Title - Sujet OCIR: Attaches et serres feuille OCIR: Attaches en H & et Serre feuilles en métal	
Solicitation No. - N° de l'invitation 21C31-208132/A	Date 2020-12-02
Client Reference No. - N° de référence du client 21C31-208132	Amendment No. - N° modif. 002
File No. - N° de dossier MTA-0-43169 (625)	CCC No./N° CCC - FMS No./N° VME
GETS Reference No. - N° de référence de SEAG PW-\$MTA-625-15918	
Date of Original Request for Standing Offer 2020-11-16 Date de la demande de l'offre à commandes originale	
Solicitation Closes - L'invitation prend fin at - à 02:00 PM Eastern Standard Time EST on - le 2020-12-09 Heure Normale du l'Est HNE	
Address Enquiries to: - Adresser toutes questions à: Lavoie, Corine	Buyer Id - Id de l'acheteur mta625
Telephone No. - N° de téléphone (514) 207-4777 ()	FAX No. - N° de FAX () -
Delivery Required - Livraison exigée	
Destination - of Goods, Services, and Construction: Destination - des biens, services et construction:

MODIFICATION 002

Le but de cette modification est de répondre aux questions reçues.

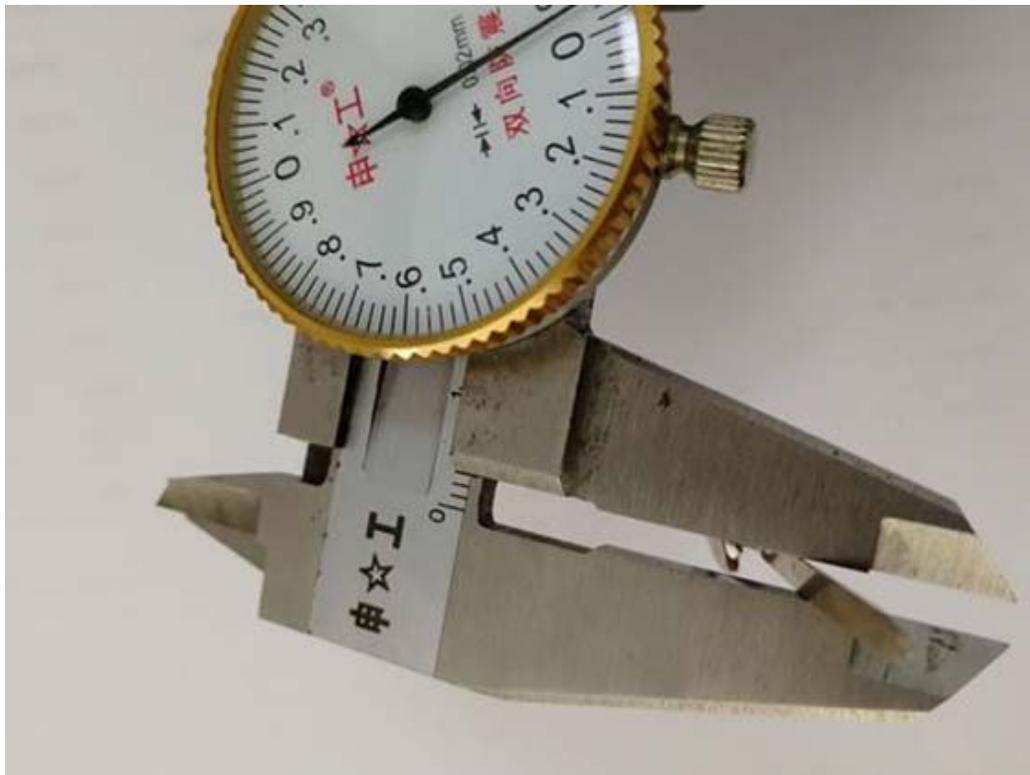
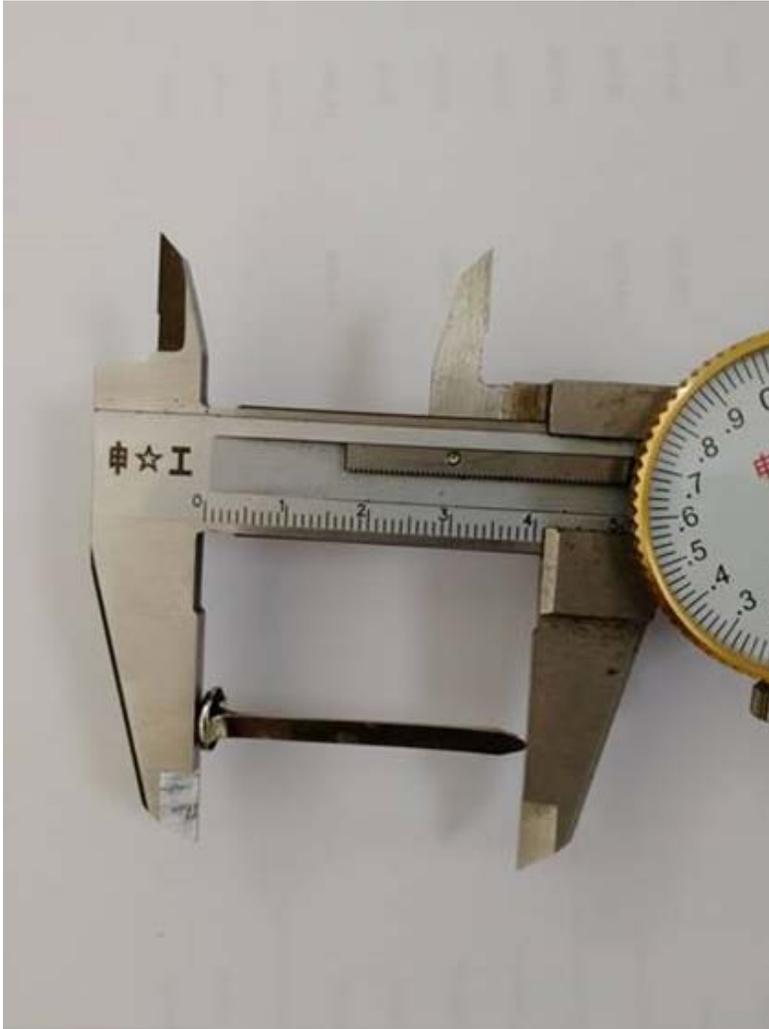
- Q5.** Voici les photos d'une alternative que nous aimerions proposée au client dans la soumission. Comme vous le voyez, la différence principale c'est la forme de la base, mais la fonctionnalité est identique. Si une alternative sera considérée par le client, il nous ferait plaisir de l'inclure dans notre soumission.

R5. Non il n'est pas acceptable.

La raison est que la base de l'attache est ronde alors qu'elle doit être en forme de H.

La matrice actuelle de découpe est en forme de H et non ronde alors il faudrait changer tous les matrices de découpe ce qui implique des coûts non souhaitables.
